## 泊発電所3号炉

# 技術的能力審査基準及び設置許可基準規則 への適合状況について 技能1.17／第六十条（監視測定設備）

（審査会合における指摘事項回答）

令和5年4月27日  
北海道電力株式会社

図-1 可搬型モニタリングポストの設置場所 変更前後の比較

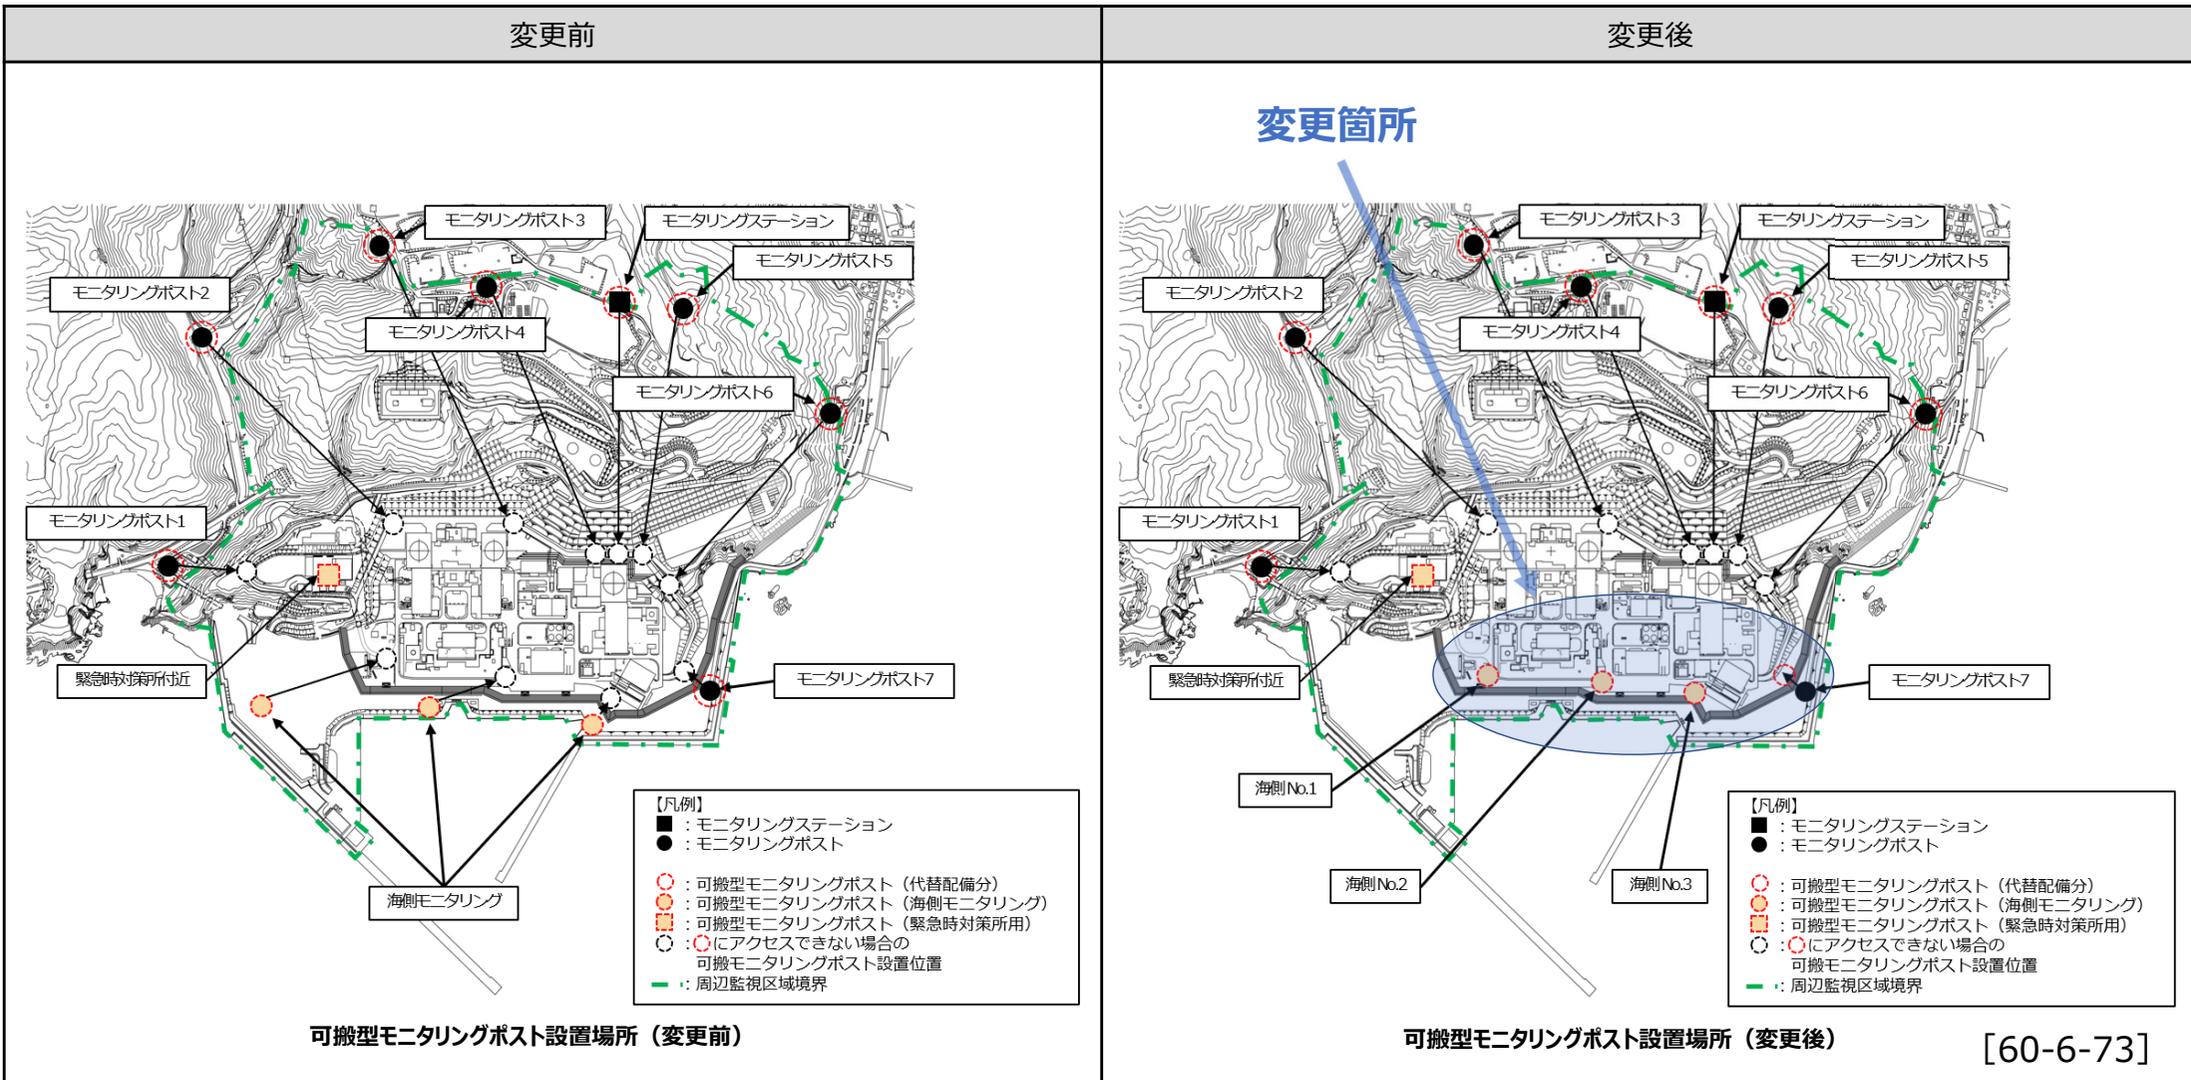
可搬型モニタリングポストの海側の設置場所について、防潮堤の影響等を踏まえて、防潮堤の外側を優先する場合等の場合分けを行った上でメリット・デメリットを整理し説明すること。

- 可搬型モニタリングポストは、新設防潮堤の外側及び内側に設置した場合のいずれにおいても、新設防潮堤から離隔距離を確保することで、バックグラウンドとなる放射線の影響が小さいこと、また、3号炉原子炉格納容器及び放出されるプルームからの放射線を遮る範囲が狭いことを確認しており、問題なく測定が可能であることから、新設防潮堤の計測への影響は軽微である。本回答では、設置場所を検討するため、上記以外の観点から新設防潮堤の外側又は内側に設置する場合のそれぞれについてメリット・デメリットを検討した。結果、以下の通り方針を変更し、海側に設置する可搬型モニタリングポストの設置場所を新設防潮堤の内側とする。

- 可搬型モニタリングポストの設置判断の容易さの観点においてメリットが大きいことから、上記のうち海側1箇所（モニタリングポスト7）に代替設置する可搬型モニタリングポスト及び海側3箇所に設置する可搬型モニタリングポストは、新設防潮堤の内側に設置する。

結果、可搬型モニタリングポストの設置判断の容易さの観点においてメリットが大きいことから、海側1箇所（モニタリングポスト7）に代替設置する可搬型モニタリングポスト及び海側3箇所に設置する可搬型モニタリングポストは、新設防潮堤の内側に設置する。

図-2 可搬型気象観測設備の代替測定場所

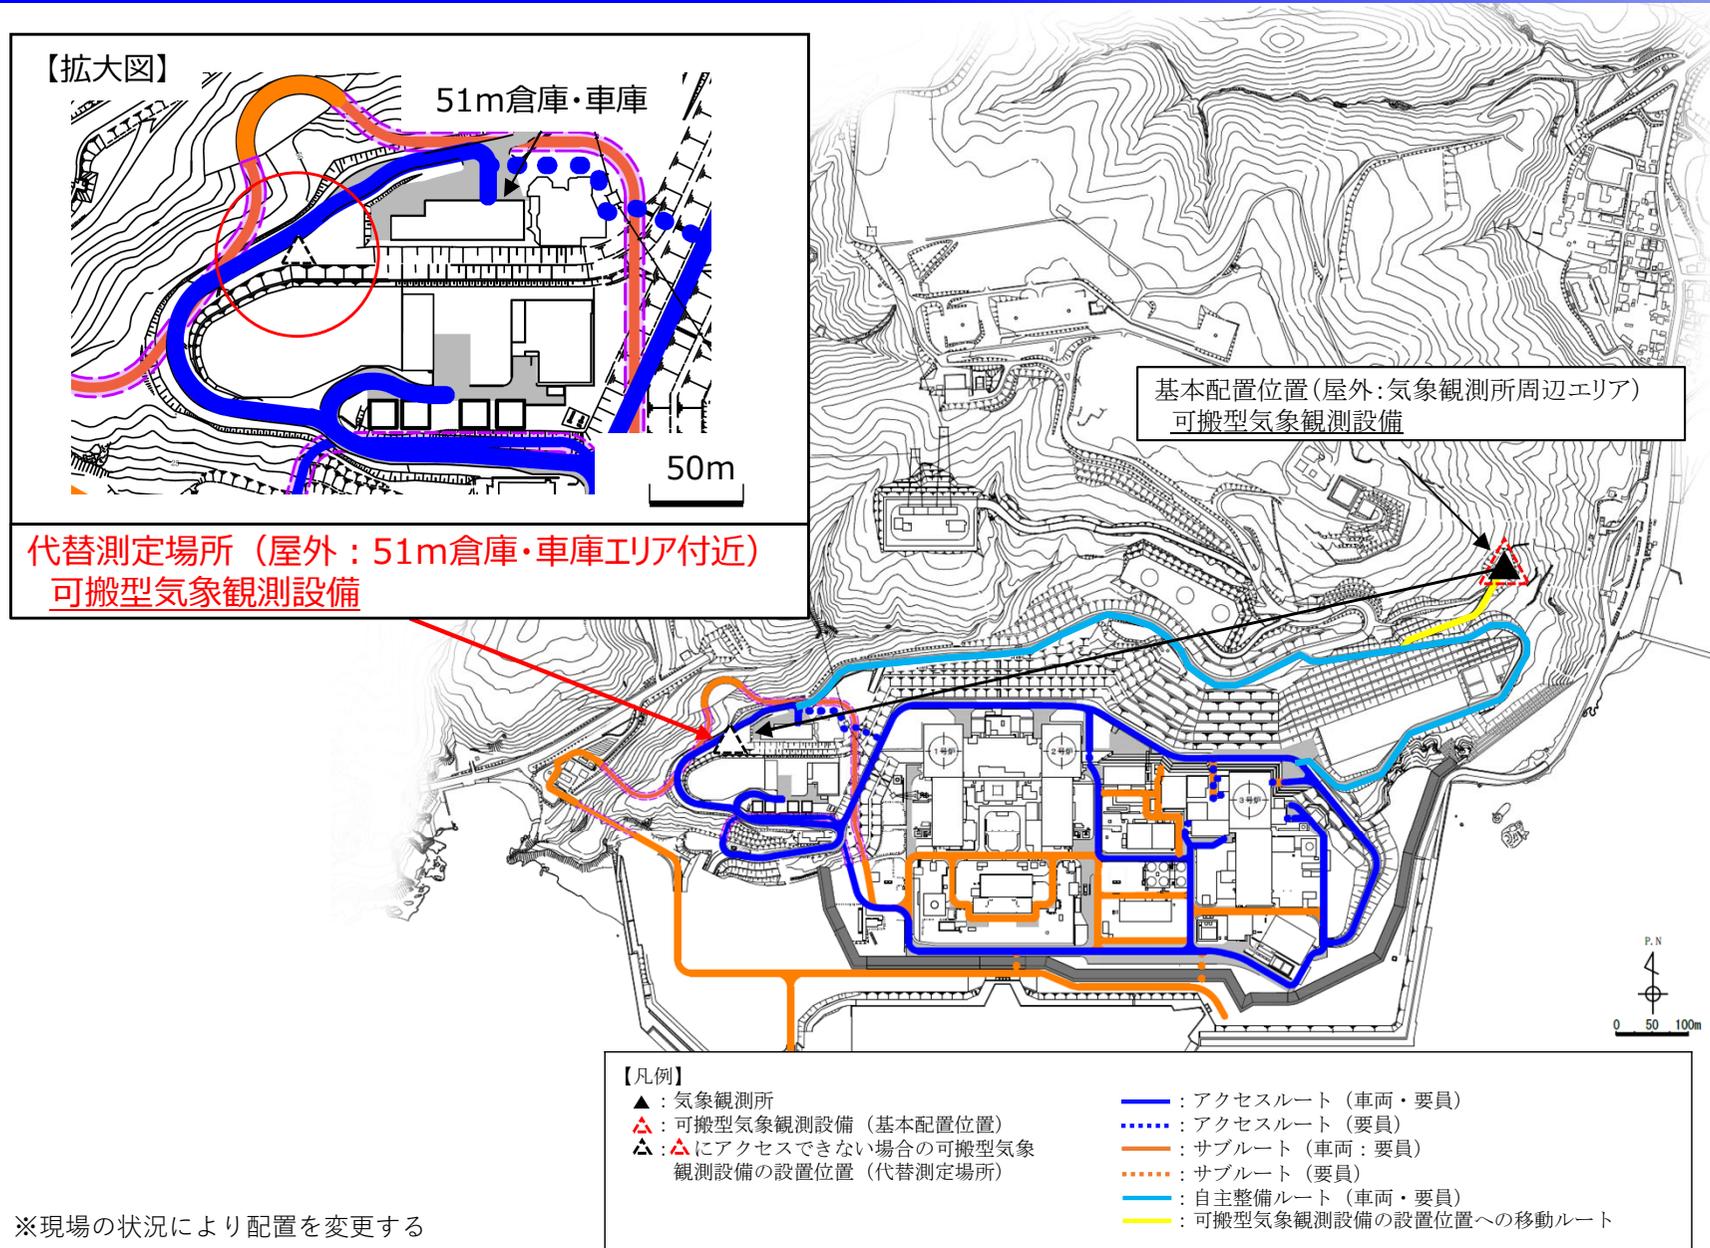
可搬型気象観測装置が地震・火災等でアクセスルートが使用できない場合のアクセスルート上の設置場所について、可搬型モニタリングポストと同様に設置場所を提示し、その妥当性を説明すること。

- 気象観測所周辺に可搬型気象観測設備を設置できない場合の代替測定場所は、アクセスルート近傍の51m倉庫・車庫エリア付近とする。
- 設置場所の妥当性は以下の通り。
  - 代替測定場所をアクセスルート付近とすることにより、地震・火災等が発生した場合でも確実に可搬型気象観測設備を設置することが可能である。
  - 「発電用原子炉施設の安全解析に関する気象指針」の解説において、「露場は、原子炉施設敷地内で近くに建造物、樹木等のない平坦な場所にできるだけ広く芝草等を植え、その中に設置すること」と示されているが、上記設置位置はこれを満たしている。
  - 露場面積は「気象観測ガイドブック」（気象庁）に定める30m<sup>2</sup>以上を確保できる。
  - なお、天然芝に代わり、人工芝を使用しても観測には影響のないことが「気象観測ガイドブック」（気象庁）にて示されていることから、可搬型気象観測設備の設置箇所に人工芝を設置する（冬季の積雪期間を除く）。
